PROVINCIA DI COMO  
TUTELA AMBIENTALE E PIANIFICAZIONE DEL TERRITORIO  
Via Borgo Vico n. 148 - 22100 COMO - Tel. 031.230.111

**Class. p\_CO 09.04 - Fascicolo n. 2024/02**

**Oggetto: Procedura di verifica di assoggettabilità alla VAS – Variante puntuale al PGT di Val Rezzo - Parere Provincia di Como.**

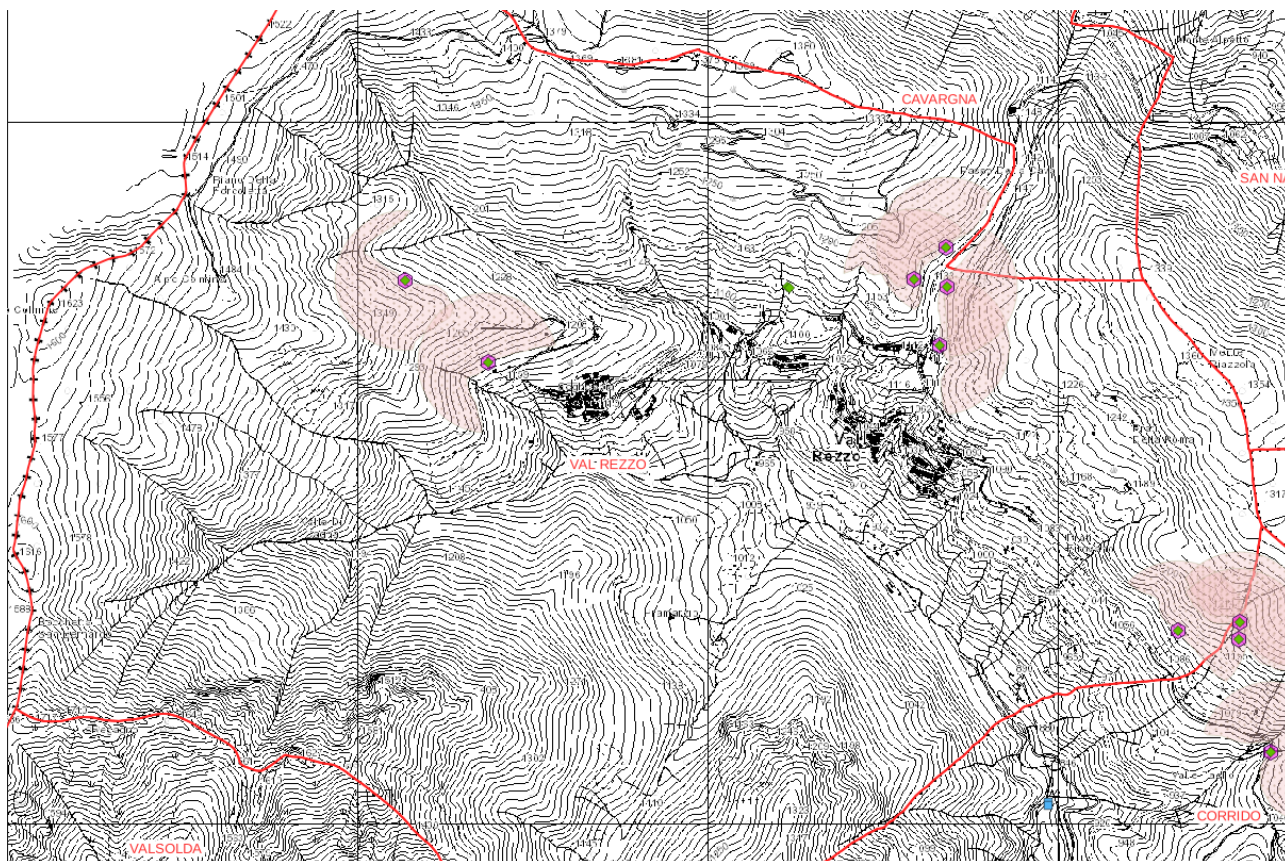
Premesso che le aree di rispetto delle sorgenti sono costituite da un cerchio di raggio 200 m che si estendono a monte del punto di captazione e che coincidono con la isoipsa passante per la sorgente, si riporta di seguito la Tavola estratta da QGIS con le sorgenti e le relative ZdR.

***Quanto sopra premesso allo stato attuale e in mancanza della Tavola dei vincoli, non è possibile esprimere un parere in relazione alla componente in oggetto.***

***Si chiede al Comune di fornire un riscontro in merito ed eventualmente integrare la Tavola dei Vincoli con le ZdR delle sorgenti confrontandosi con il Gestore del SII, Como Acqua S.r.l., per l'ubicazione delle stesse, prendendo come riferimento l'estratto QGis sopra riportato.***
